2022埋運発第2号

廃棄物埋設確認申請書の変更について

(2号廃棄物埋設地)

埋設事業部の組織改正に伴う変更について反映する。また、本文記載の確認予定時期について実績を反映するとともに記載の適正化を行う。

図6-3.1 工事及び検査に係る組織

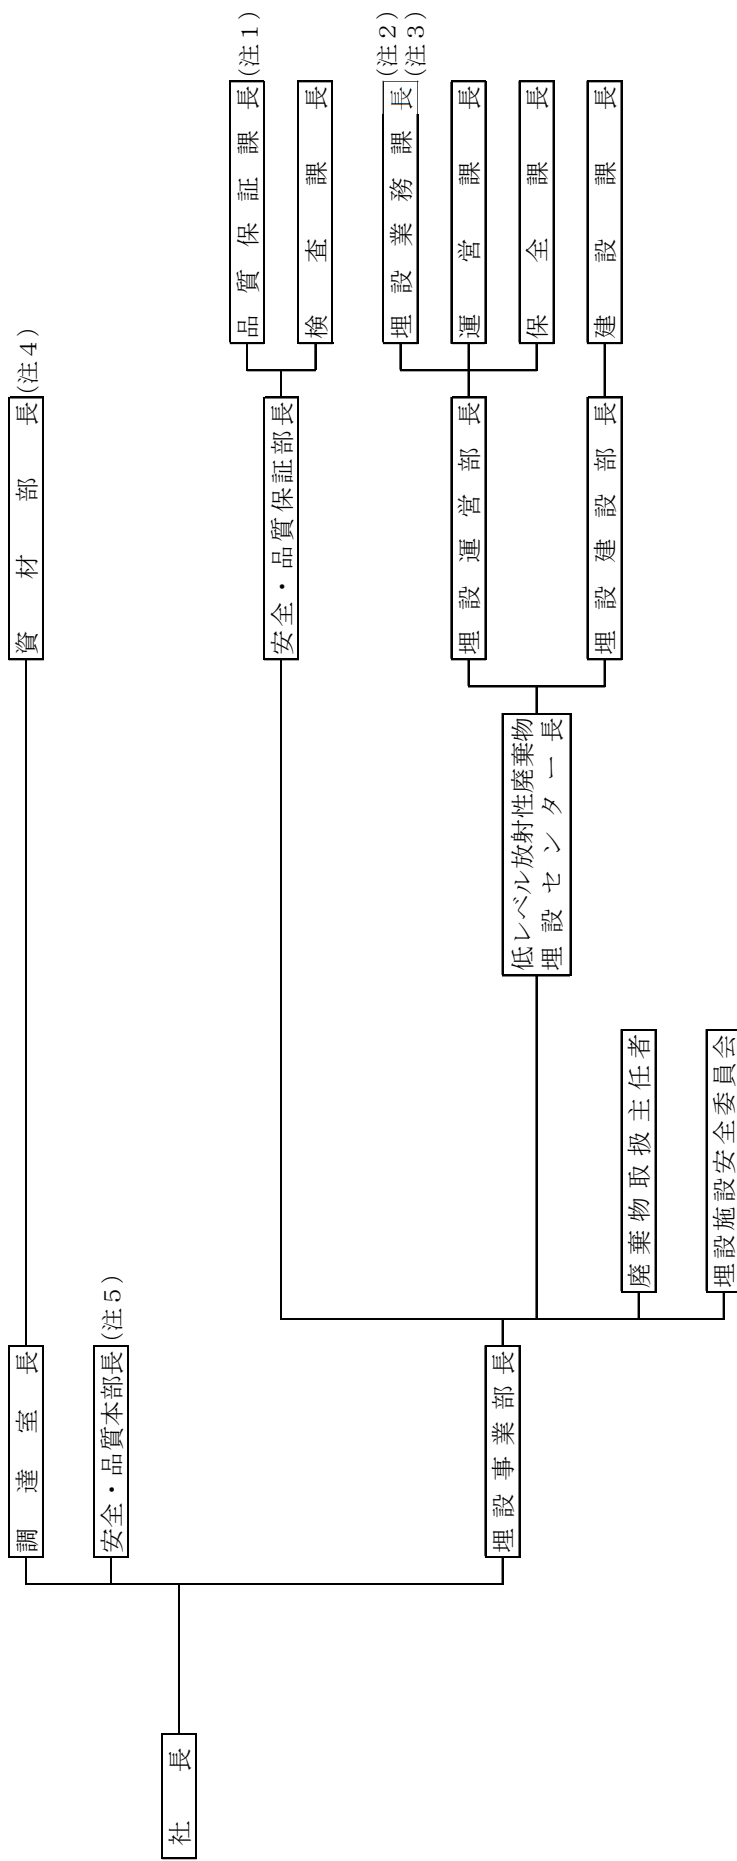
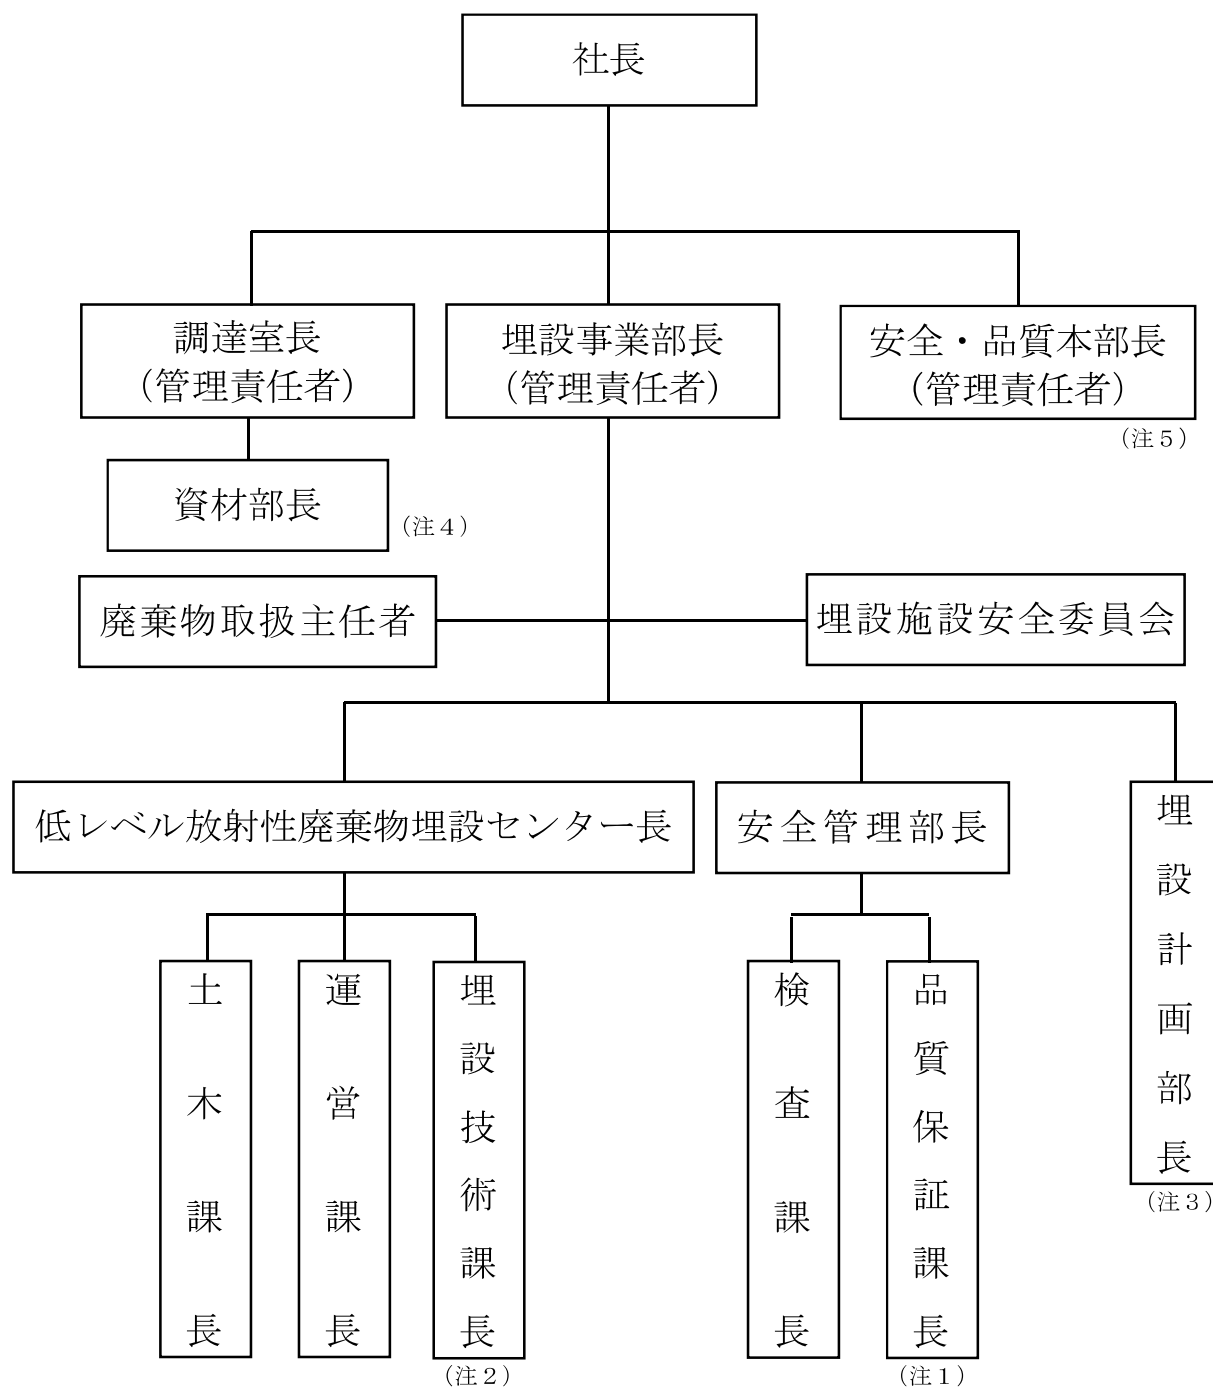
添付書類六 6-3 図	添付書類六 6-3 図	<p>図6-3.1 工事及び検査に係る組織</p> <p>別添-1に示すとおり。</p>	<p>同左</p> <p>別添-4に示すとおり。</p>																								
添付書類六 6-4 表	添付書類六 6-4 表	<p>表6-3.1 工事及び検査の実施体制</p> <table border="1"> <thead> <tr> <th colspan="2">プロセス</th> <th>主管箇所</th> </tr> </thead> <tbody> <tr> <td>3.3</td> <td>工事に係る品質管理の方法</td> <td>建設課 運営課 保全課</td> </tr> <tr> <td>3.4</td> <td>自主検査の方法</td> <td>検査課</td> </tr> <tr> <td>3.5</td> <td>施設確認申請における調達管理の方法</td> <td>建設課 運営課 保全課</td> </tr> </tbody> </table> <p>2022年6月30日現在</p> <p>別添-1に示すとおり。</p>	プロセス		主管箇所	3.3	工事に係る品質管理の方法	建設課 運営課 保全課	3.4	自主検査の方法	検査課	3.5	施設確認申請における調達管理の方法	建設課 運営課 保全課	<p>表6-3.1 工事及び検査の実施体制</p> <table border="1"> <thead> <tr> <th colspan="2">プロセス</th> <th>主管箇所</th> </tr> </thead> <tbody> <tr> <td>3.3</td> <td>工事に係る品質管理の方法</td> <td>土木課 運営課</td> </tr> <tr> <td>3.4</td> <td>自主検査の方法</td> <td>検査課</td> </tr> <tr> <td>3.5</td> <td>施設確認申請における調達管理の方法</td> <td>土木課 運営課</td> </tr> </tbody> </table> <p>別添-5に示すとおり。</p>	プロセス		主管箇所	3.3	工事に係る品質管理の方法	土木課 運営課	3.4	自主検査の方法	検査課	3.5	施設確認申請における調達管理の方法	土木課 運営課
